Bilag 2 Henvendelser modtaget i høringsperioden og den supplerende høring

Ændringsforslag fra B.93: Østre Gasværk med mere plads til idræt

Kommentering af lokalplanforslag "Østre Gasværks Kvarteret" – offentlig høringsperiode 4. oktober – 4. december 2016

Tegning nr. 2 - Anvendelse

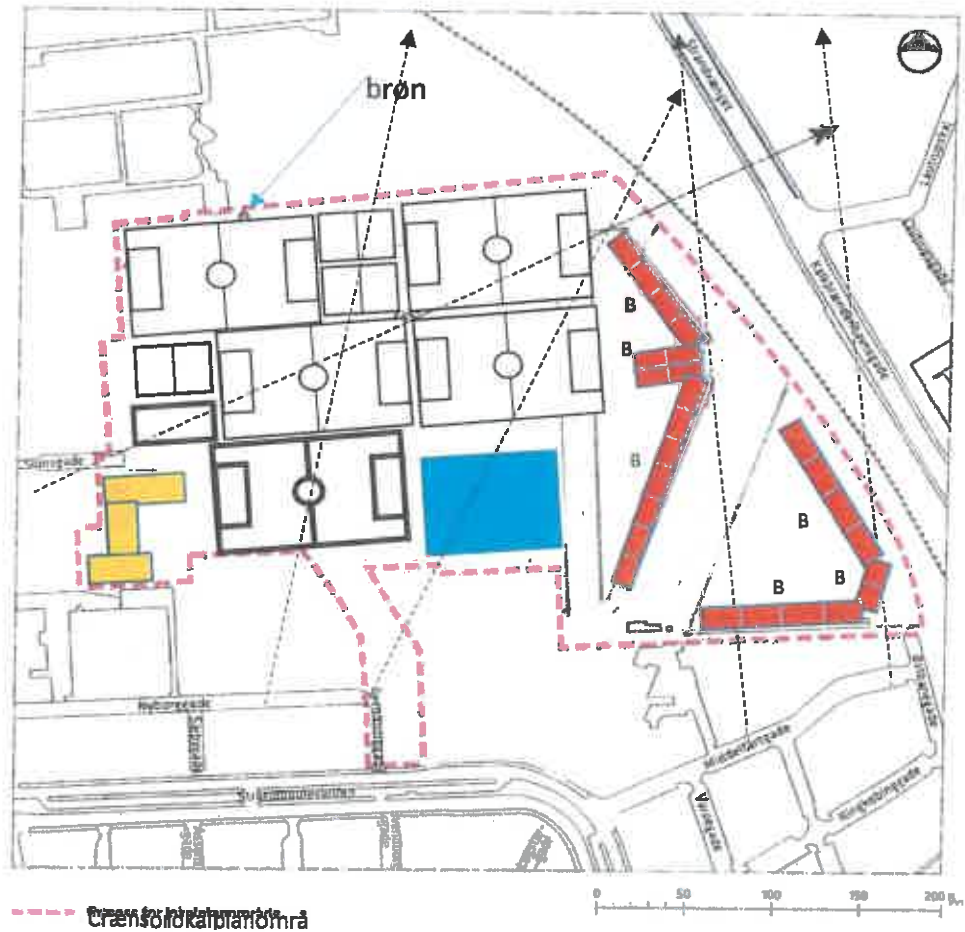
Her en tegning af forslaget som det foreligger.

Her er så mit forslag:
Tegning 3

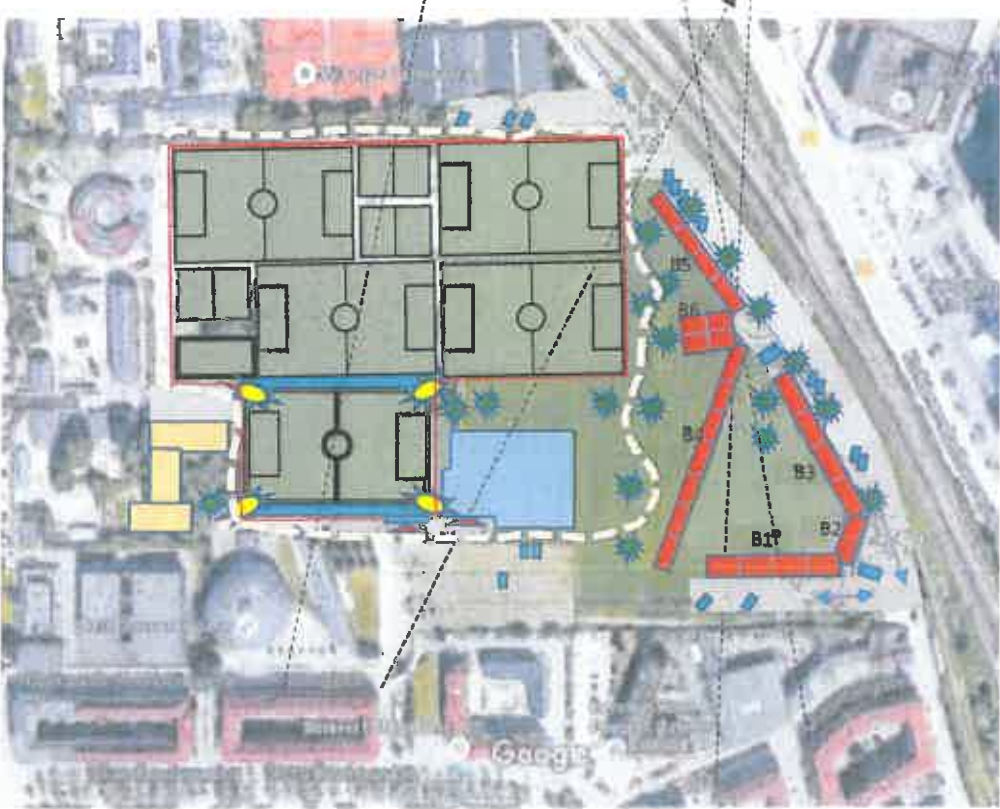
Under mødet fremsatte jeg derfor et forslag om at spejlvende modellen. Det blev ikke pure afvist, men der var en del modvilje fra forvaltningen. "Vi kan ikke se, hvordan det kan lade sig gøre. Boldbanerne skal jo også være der, og der er flere servitutbælter"

Jeg fremlægger her mit forslag.

- Kommunen kan bygge boligblokke med mere spændende udseende.
- Boligerne vender havnen ryggen og åbner sig op ud mod det frie areal.
- B93 bevarer sine boldbaner.
- Skøjtehallen opføres som planlagt.
- Plejehjemmet rykkes lidt, men ellers samme størrelse.
- Udsigten til Øresund bevares for alle omkringliggende beboere.
- Adgangsvejene bliver kun for lokale. Den bliver ensrettet ved boligerne, og Svendborggade/Strandboulevarden bliver ikke belastet.
- Der anlægges P-pladser langs bagsiden af boligblokkene
- Byggeriet bliver billigere.

Billede 2

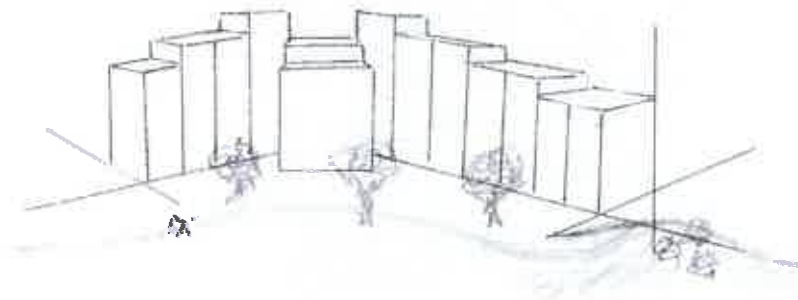
Animerer vi det forslåede byggeri, ser udsigten noget decimeret ud:
